Bulletin No: 1	Date: 1982-05-05	Source: R. Frick	Page: 1
----------------	------------------	------------------	---------

Product: Memoryboards

Bulletin No. 5	Date: 1982-05-12	Source: S. Johansson	Page: 1 (3)
Product: Power failure kortet (5059)

Bilaga: Kapnings och kopplingsskiss

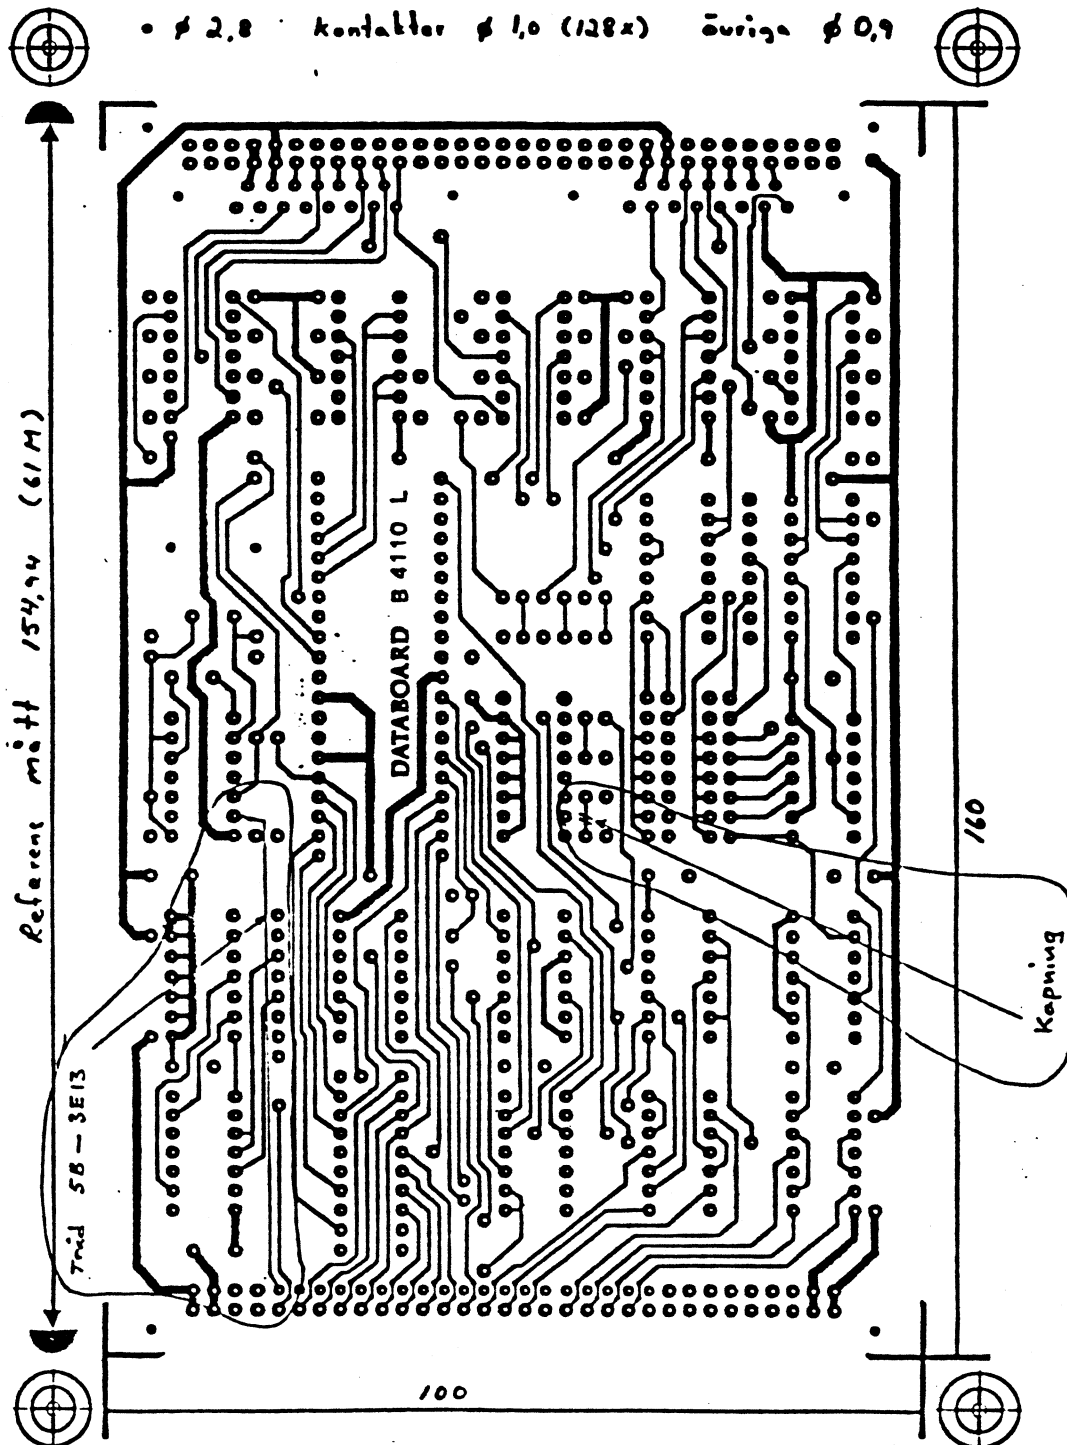
Störningar på Inp-och status signalerna gör att kortet inte fungerar.

I system med 2,5MHz enkortsdator (1002,1003,1004,1057, 1062) måste följande ändringar göras på 4110 kortet.

1. Kapa förbindelsen vid strap S4.
2. Koppla med isolerad tråd på lödsidan:
Kontakt 1P stift 5B-3E:13

För att det modifierade 4110 kortet skall fungera i systemet måste CPU klockan finnas på stift 5B i den position där 4110 kortet installeras.

Om detta inte är möjligt måste en virtråd dras i bakplanet från CPU-positionen (1002,1003,1004,1057 eller 1062 kortet) till stift 5B i den position där 4110 kortet installeras. 4110 kortet fungerar inte i system med snabba (4MHz) "enkort-are" och det kommer inte nya rev. av 4110 kortet heller klara.

Strapping info for 2009 width 8 x 2016, to ABC-net central.

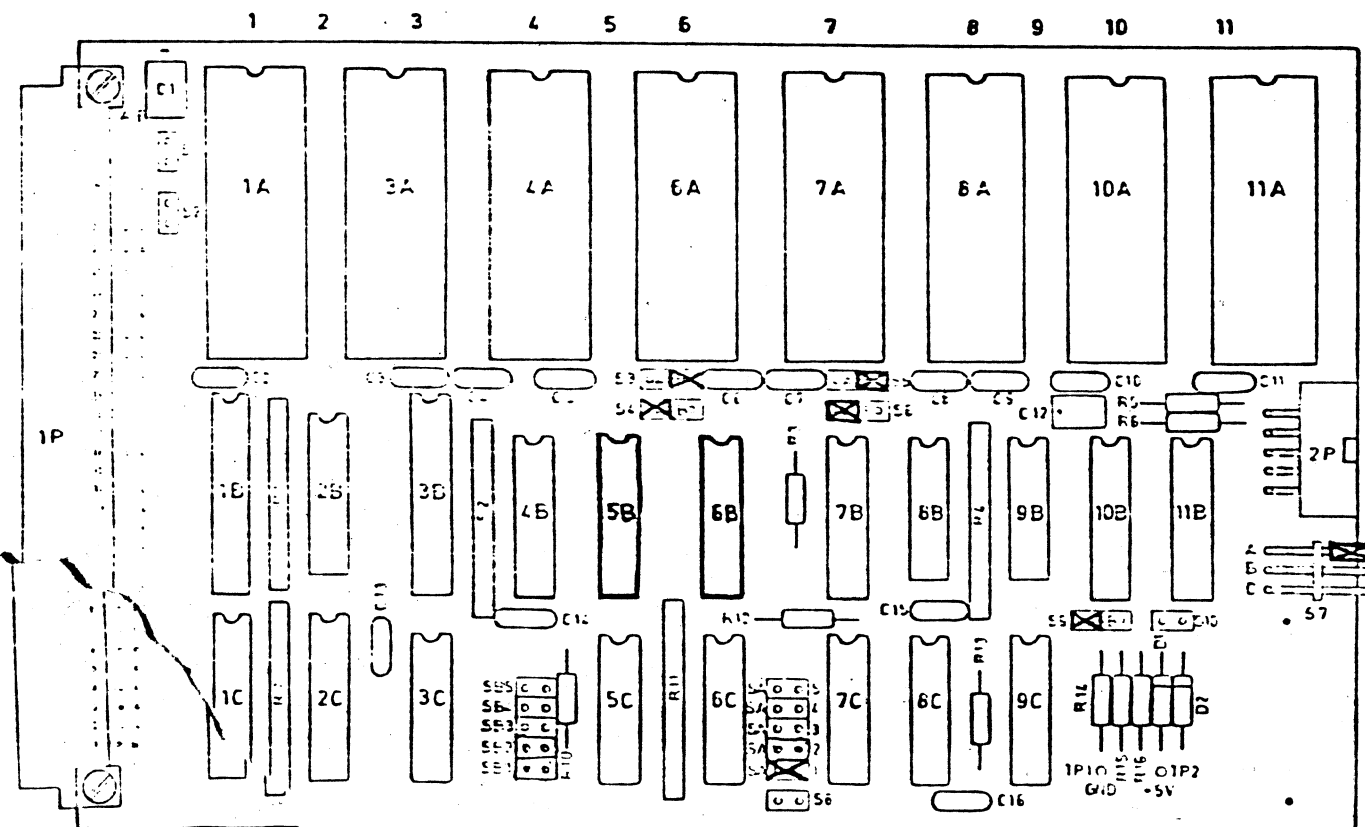
Base addr C000.

Pos. 5B and 6B

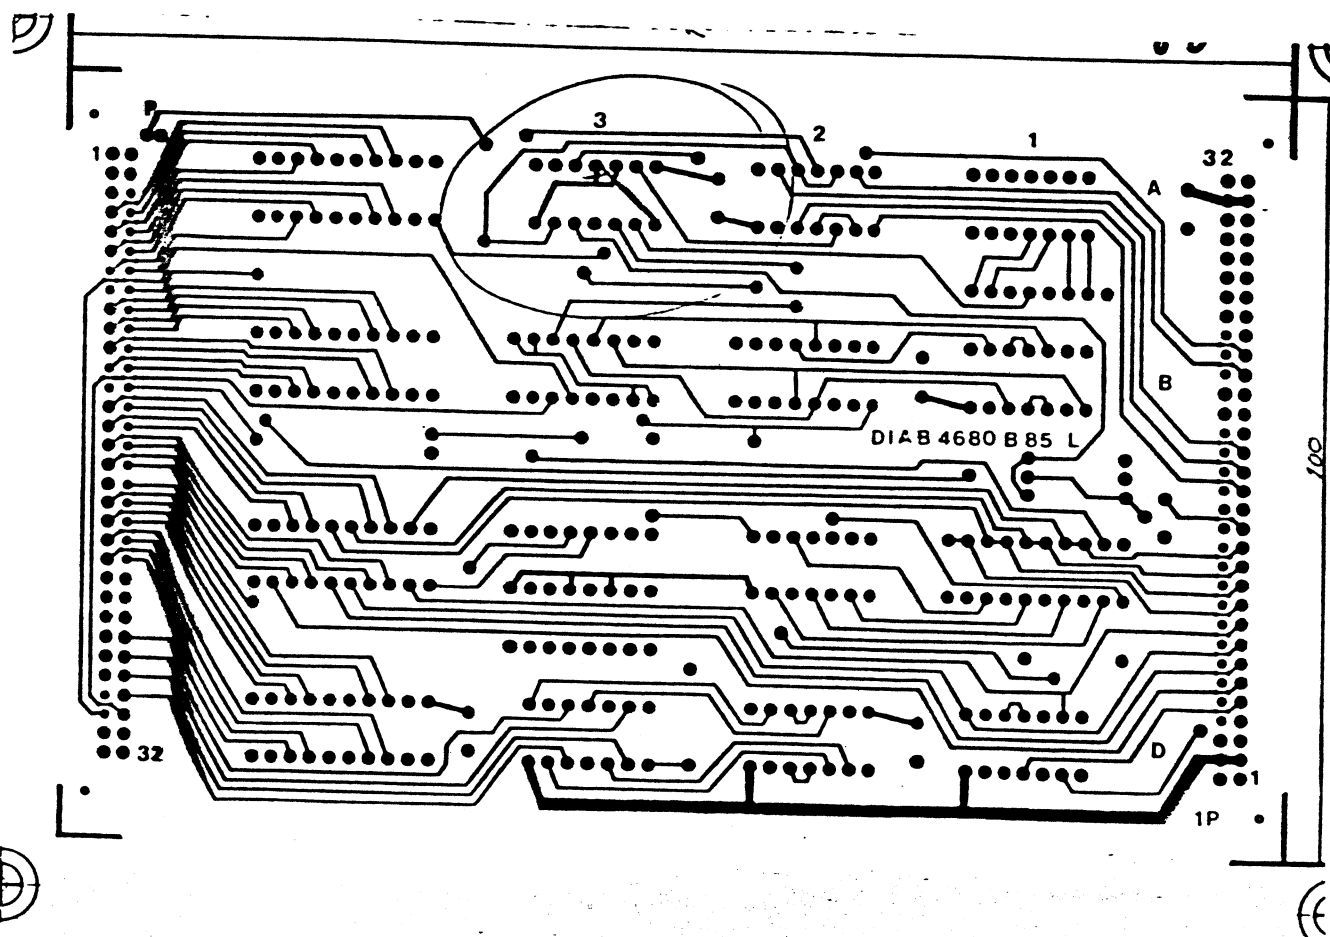
För att interrupt skall komma vid rätt tidpunkt och inte omedelbart vid inkoppling måste följande ändringar göras på 4085-00 kortet.

1. ~~Byt~~ förbindelsen 3A:11 - 3A:7.
2. ~~Byt~~ pla med isolerad tråd på lödsidan:
3A:11 - 3A:1.

Bilaga: Kapnings och kopplingsskiss.

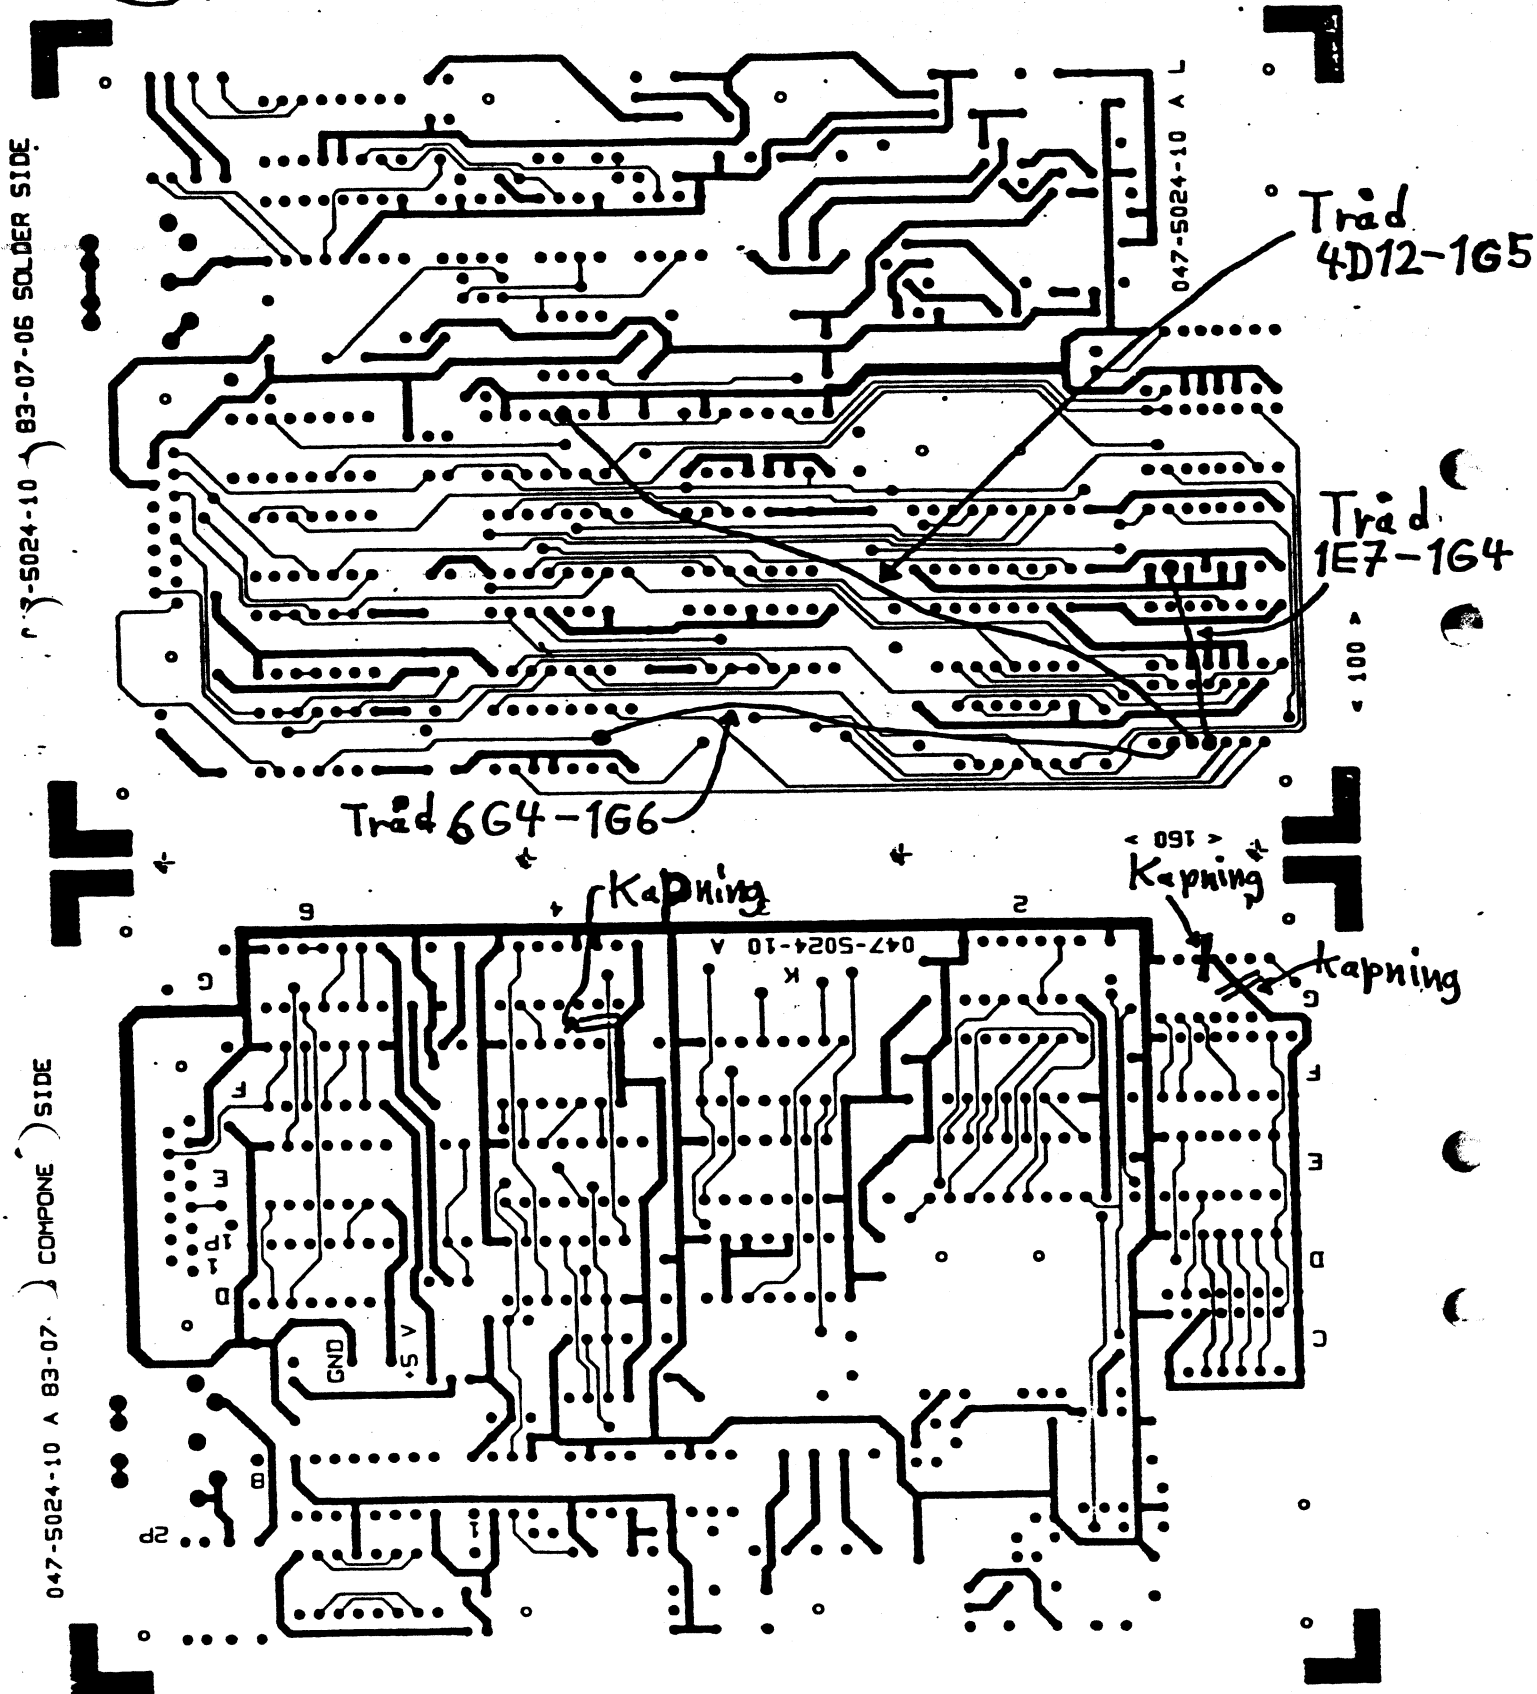
Konstruktionen på 5024 kortet är sådan att då signalen CTS är i tillståndet "ON" så kommer signalen DCU att inta tillståndet "ON" p.g.a. egen sändning.

Detta medför att om två DNET-noder som har ID-nummer vars sex minst signifikanta bitar är lika, kommunicerar med varandra och samtidigt en tredje DNET-nod kommunicerar med en av de två först nämnda DNET-noderna så kommer kommunikationen med den tredje DNET-noden att drabbas av "time-out" tillstånd på ett sådant sätt att den effektiva överföringshastigheten sjunker med mellan 10% och 50% för kommunikationen med den tredje DNET-noden.

1. Kapa förbindelsen 1G:14 - 1G:4 på komponentsidan (under IC-hållare)
2. Kapa förbindelsen 1G:4 - 1G:5 på komponentsidan (under IC-hållare)
3. Kapa förbindelsen 6G:4 - 4D:1 på komponentsidan
4. Koppla med isolerad tråd på lödsidan: 6G:4 - 1G:6
5. Koppla med isolerad tråd på lödsidan: 4D:12 - 1G:5
6. Koppla med isolerad tråd på lödsidan: 1E:7 - 1G:4

② Koppla med isolerad tråd på lödsidan

① Kapa förbindelser på komponentsidan

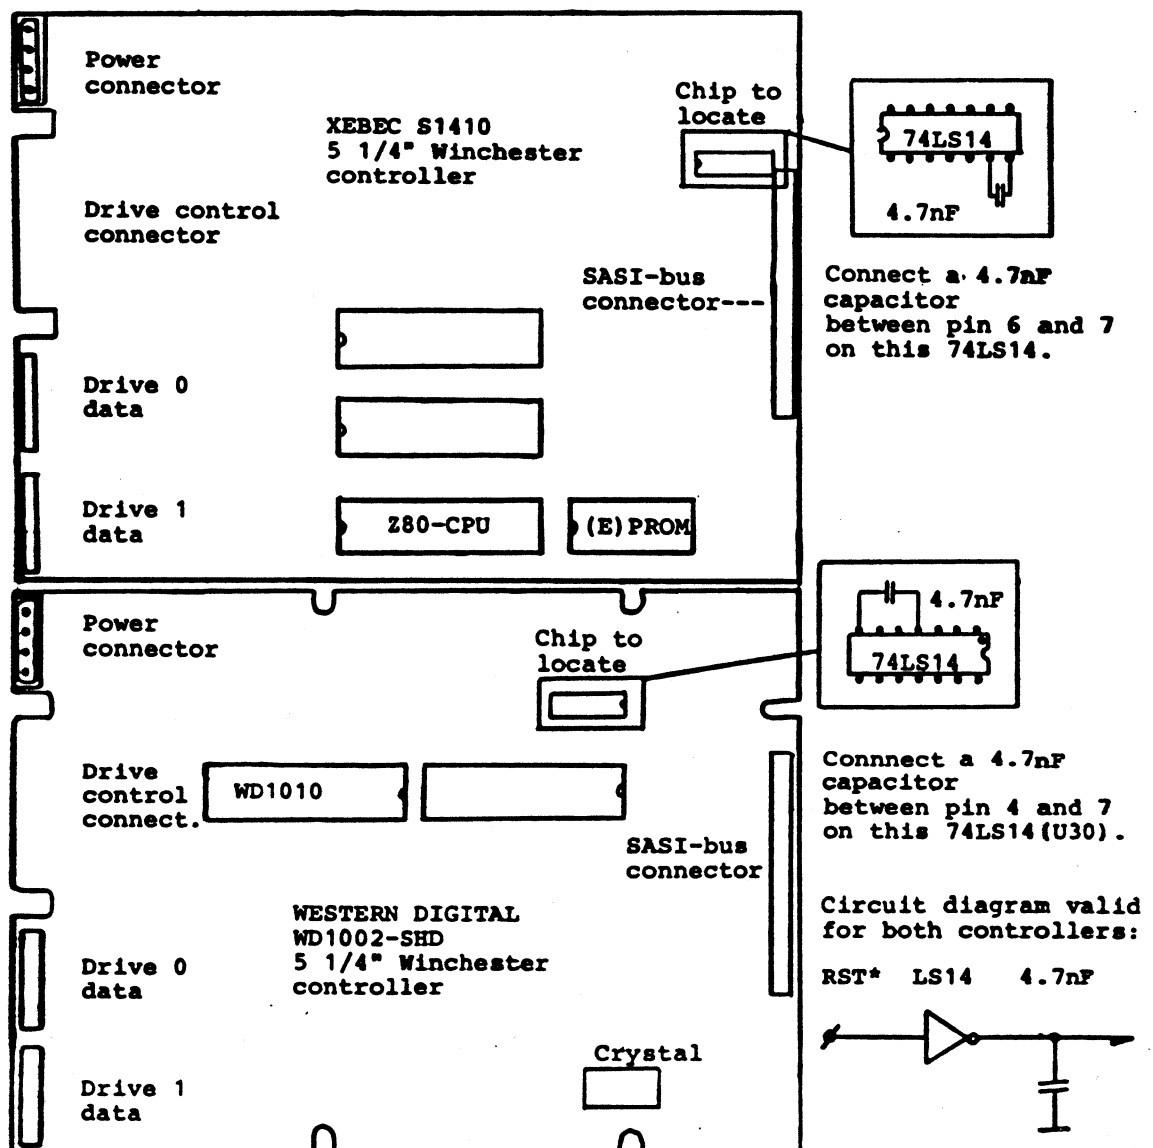
Problem: Poor noise immunity on the RST* input which may result in file system crash.

Action: Find out which controller you have and then apply a 4.7nF capacitor according to the sketches below.

Preferred capacitor type: CK05 or CK06

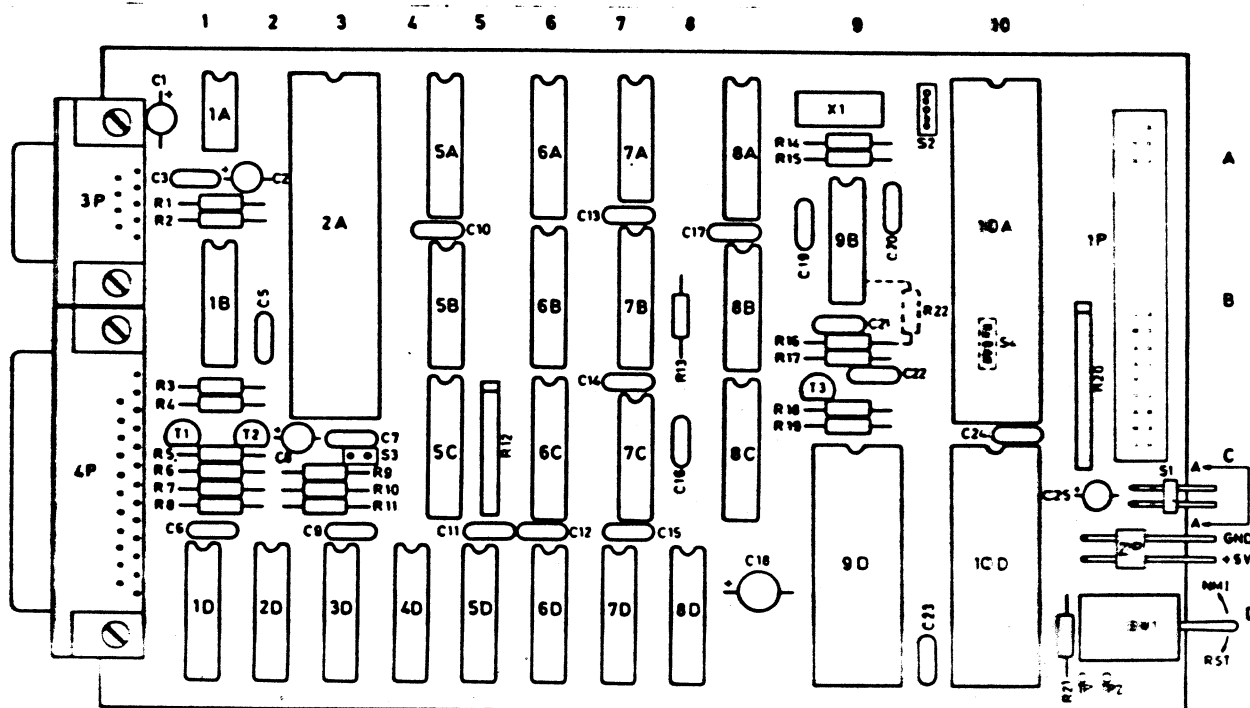
Problem : Wrong type of components mounted in production which has not been detected in testing.

Action : Check the following components for the correct values and/or types.
Please refer to the component layout below.

IC pos 5B : 74LS125 must be TEXAS or MOTOROLA.
IC pos 1B : 1489A, note that the A is significant.
R1 : 10k
R21 : 470E
R22 : 680E mounted at solderside between IC 74S04 pos 9B pin 9 and R16 at end near Z80-CPU.
C22 : 15pF
